令和3年度通学路合同点検結果対策箇所図

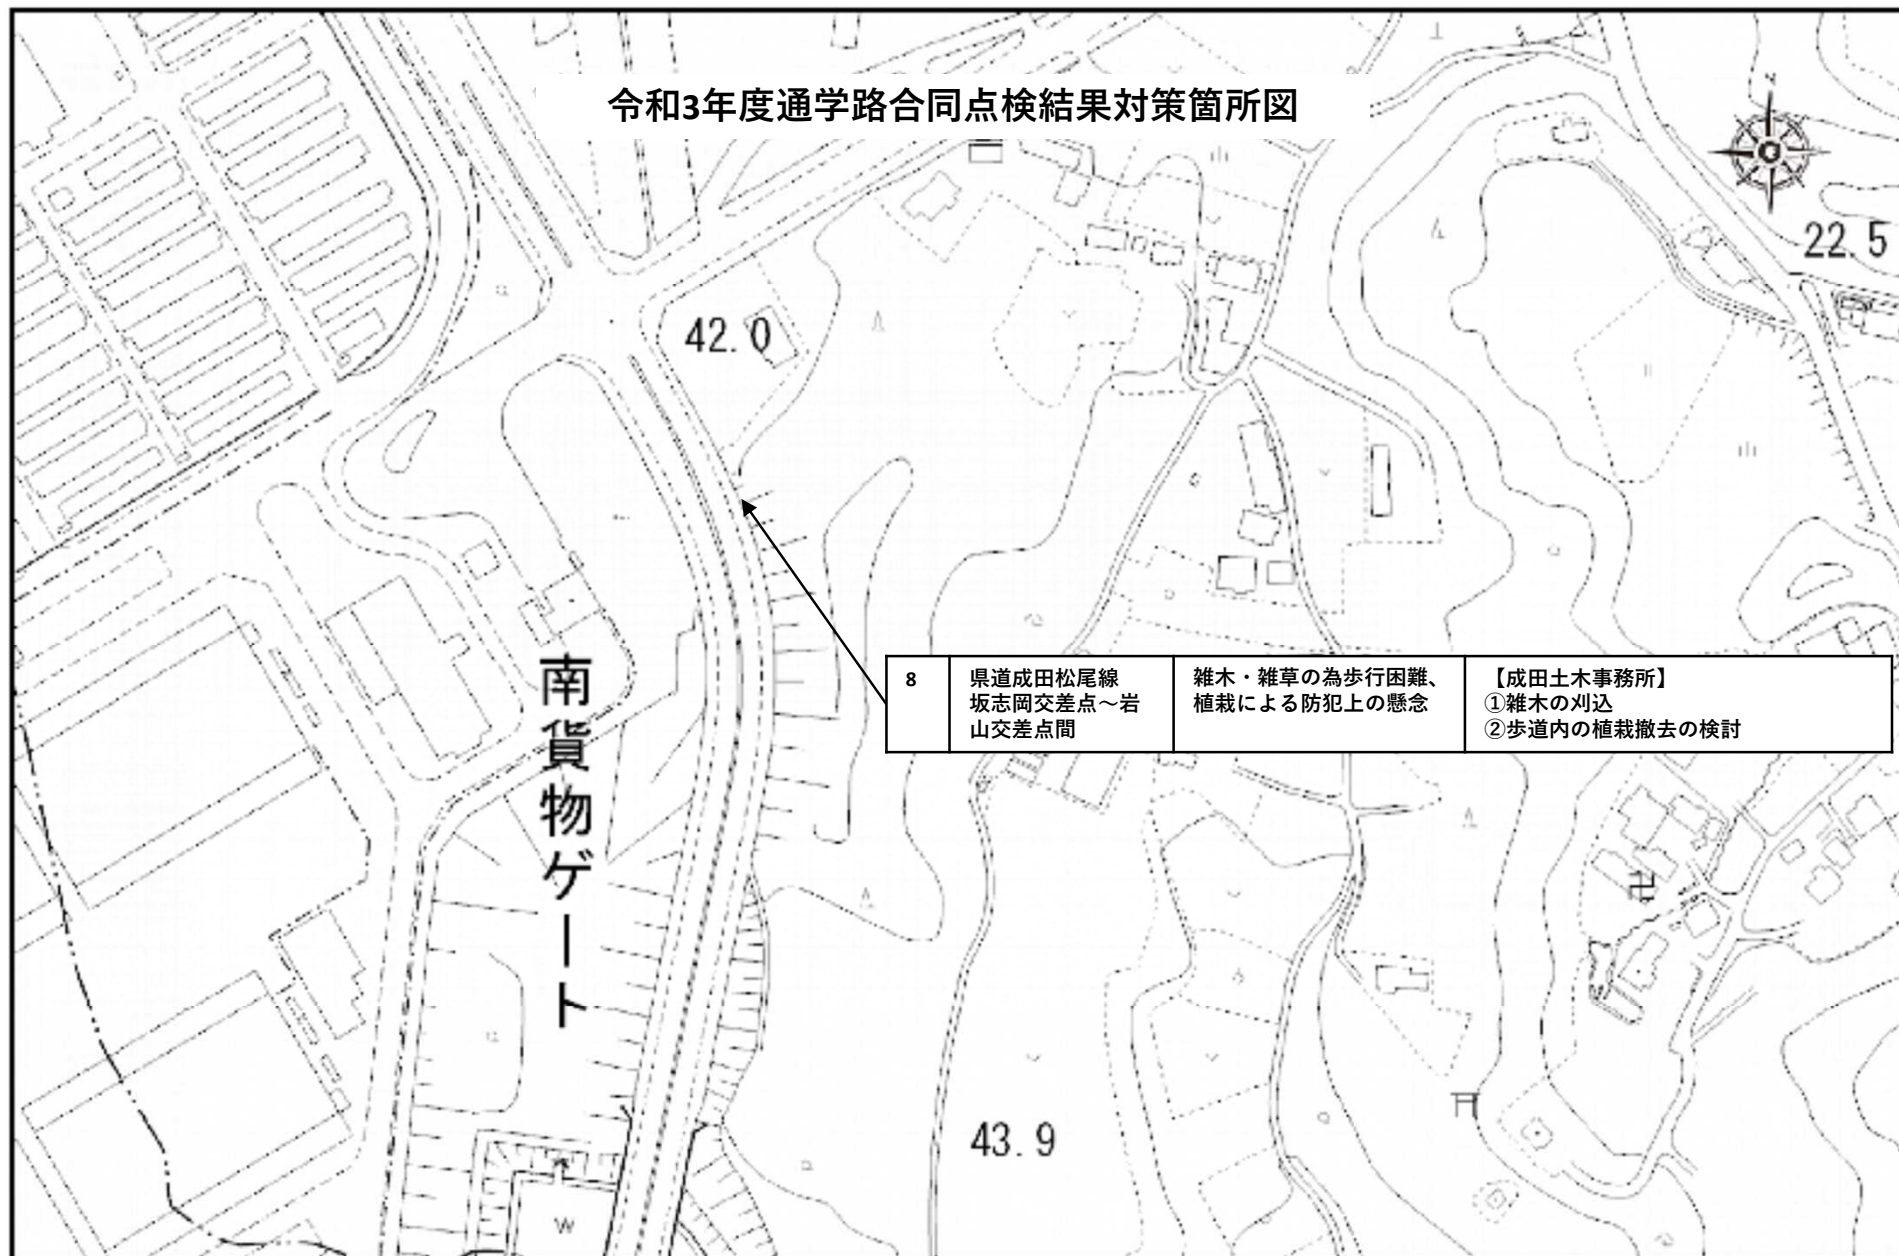
7	県道成田松尾線三 里塚街道 (町道01-003号線 との交差点付近)	交通量が多く道幅が狭い、 歩道がない。	【小(中)学校】 通学路の変更 【町教育課】 通学路注意喚起看板等の設置
---	---	------------------------	---

県道成田松尾線
芝山中学校入口交
差点～芝山交番間

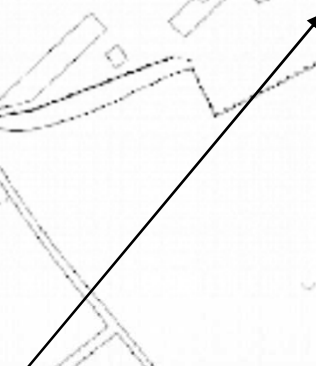
雨天時、畑から歩道に土
砂が流出し通学に支障が
ある。

【成田土木事務所】
出入口を除く箇所への土留の設置
